改善箇所説明図

ホーンスイッチ&エアバッグアッソ

【ホーンスイッチの断面】

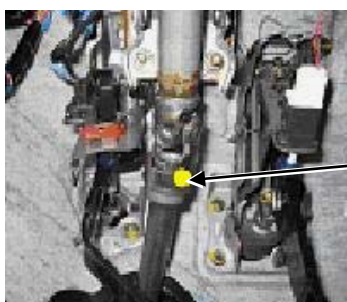
不 具 合 発 生 箇 所

ホーンスイッチをステアリングに締結しているボルトの強度が不足しているものがある。そのため、極低温下でエアバッグが展開した際、その圧力により当該ボルトが破断し、ホーンスイッチがステアリングから飛び出し、最悪の場合、乗員に危害を与えるおそれがある。

改善の内容

全車両、ホーンスイッチとエアバッグを対策品に交換する。

識別：室内にあるステアリング・シャフト・ジョイント部に黄色ペイントを塗布する。
